**PREGÃO ELETRÔNICO Nº 061/2021**

**RESPOSTA A PEDIDO DE ESCLARECIMENTO**

**OBJETO:** AQUISIÇÃO DE CLIMATIZADOR EVAPORATIVO, CONFORME CONVÊNIO “MODERNIZAÇÃO DO BANCO MUNICIPAL DE ALIMENTOS”, PARA A SECRETARIA MUNICIPAL DE AGRICULTURA E ABASTECIMENTO DE SÃO CARLOS.

IMAGEM 1: FOTO GERAL DO BANCO DE ALIMENTOS.

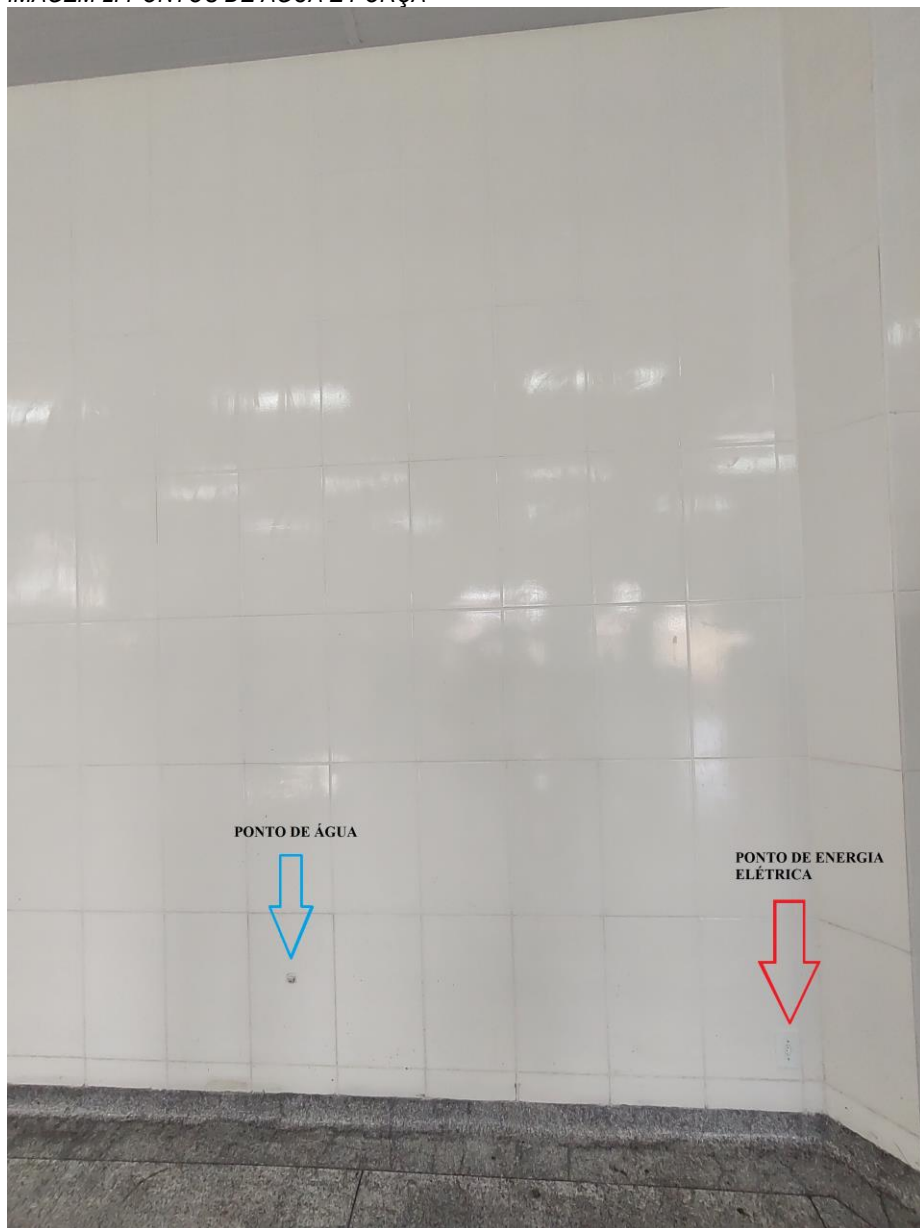
- 7. Por gentileza nos encaminhar fotos do local a ser instalado, uma vez que nos encontramos em Curitiba, capital do estado do Paraná e fica totalmente inviável encaminhar um técnico até o local da instalação”*

- 1- Será instalado em parede.*
- 2- Será de responsabilidade da contratante, porém com orientações da empresa vencedora.*
- 3- Não se aplica.*
- 4- O local tem pé direito de 4 (quatro) metros de altura, quanto a altura a ser instalada o equipamento, deverá ser indicada pela empresa vencedora, que são habilitadas tecnicamente.*
- 5- O local de instalação já possui pontos de energia e água próximos.*
- 6- O local já possui quadro elétrico e disjuntores.*
- 7- Imagens em anexo.*
